КУТ03-Р-ПИР-2-26-100 - АР01.01.00

Реконструкция делового комплекса в составе корп. «А», «Б», «В», «Г», «Е» с единой стилобатной (подземной) частью и устройством надземной объединительной аркады по адресу: пересечение Кутузовского проспекта и улицы Кульнева, район Дорогомилово, Западный административный округ города Москвы

Архитектурные решения. Подземная автостоянка (Стилобат)

План -3 этажа на отметке -11,400

План -3 этажа на отметке -11,400
М 1 : 200

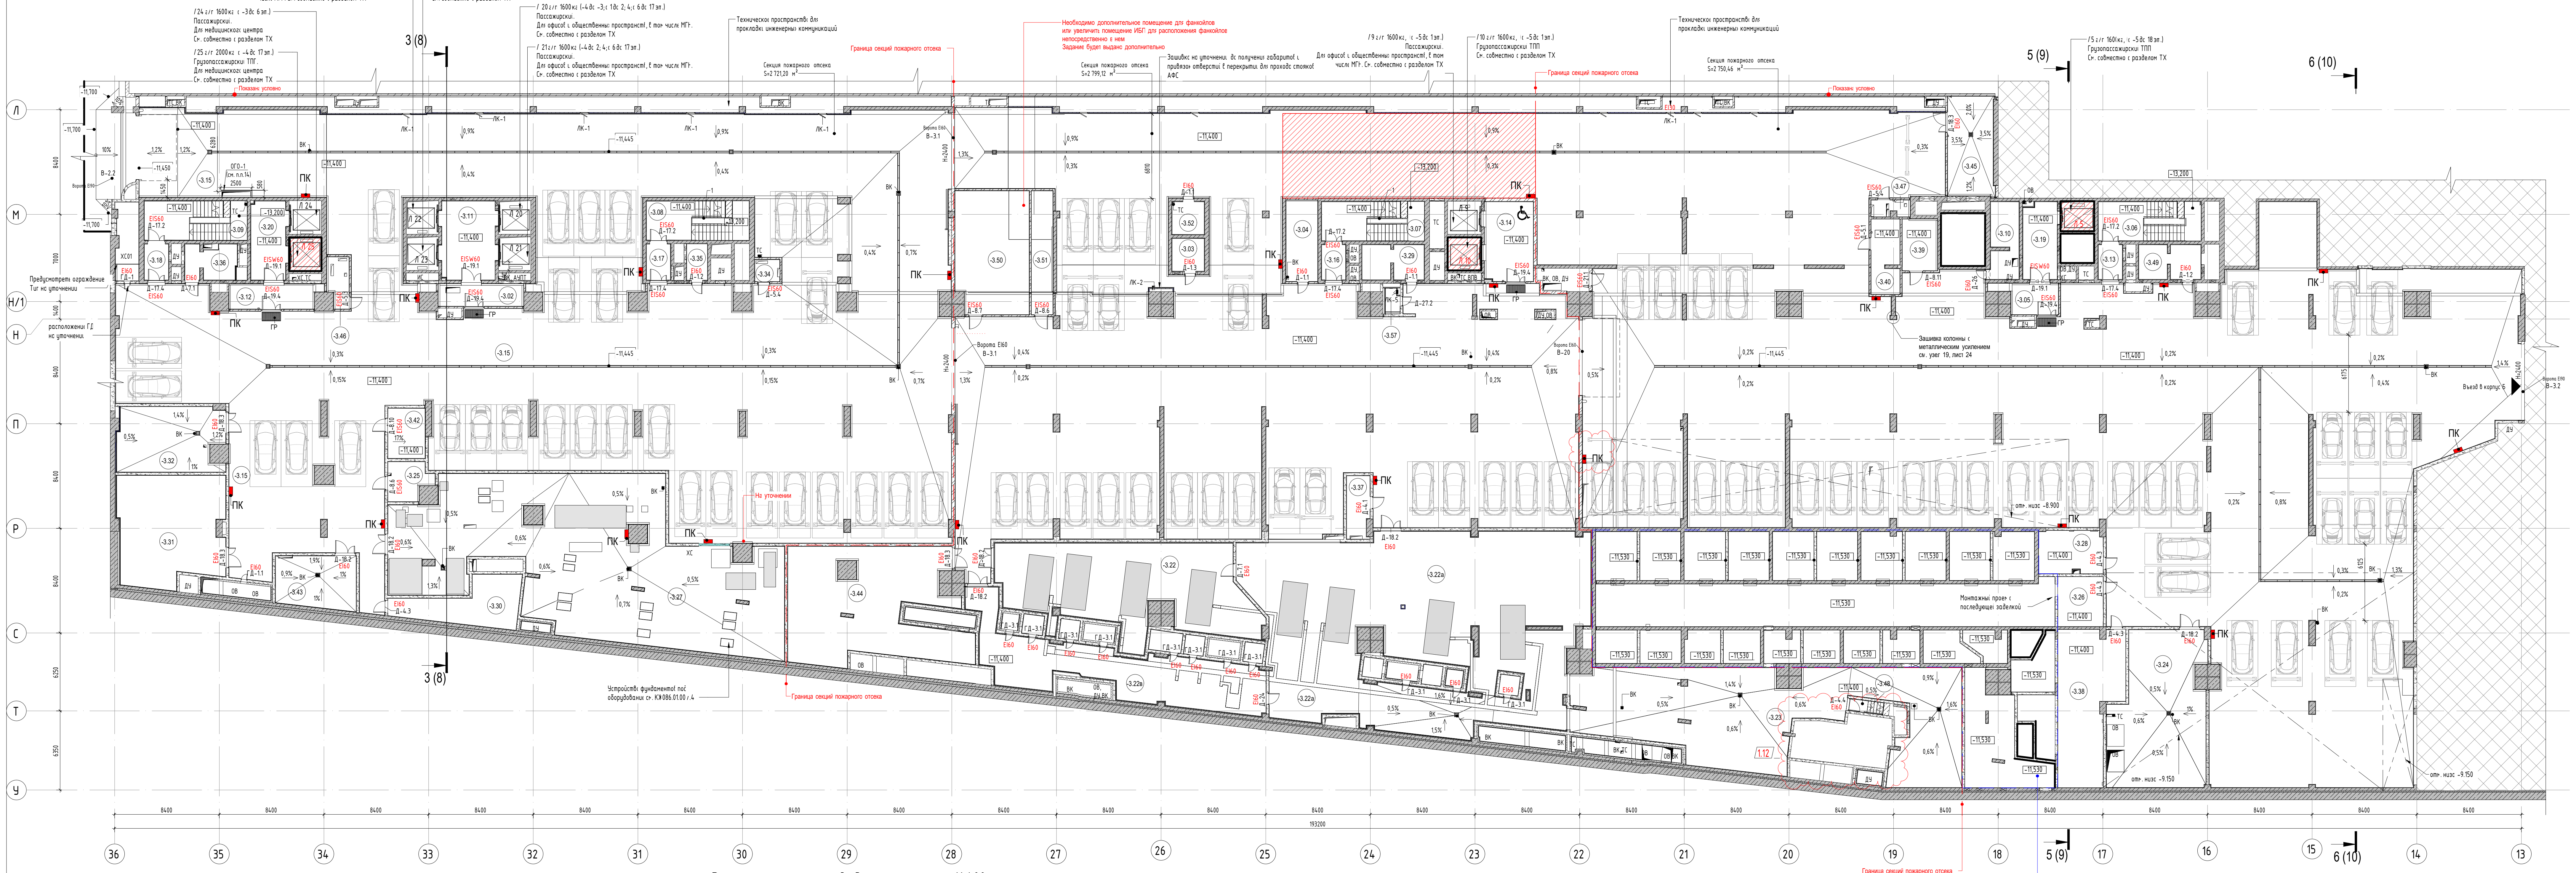
Л
М
Н/1
Н
П
Р
С
Т
У
36
35
34
33
32
31
30
29
28
27
26
25
24
23
22
21
20
19
18
17
16
15
14
13
3 (8)
5 (9)
6 (10)
8400
193200
Граница секций пожарного отсека
Необходимо дополнительное помещение для фанкойлов или увеличить помещение ИБП для расположения фанкойлов непосредственно в нем
Задание будет выдано дополнительно
Секция пожарного отсека S=2 799,12 м²
Граница секций пожарного отсека
Площадь пожарной секции входит в состав отсека на -2 этаже
ПК
Гр
1.11
1.12
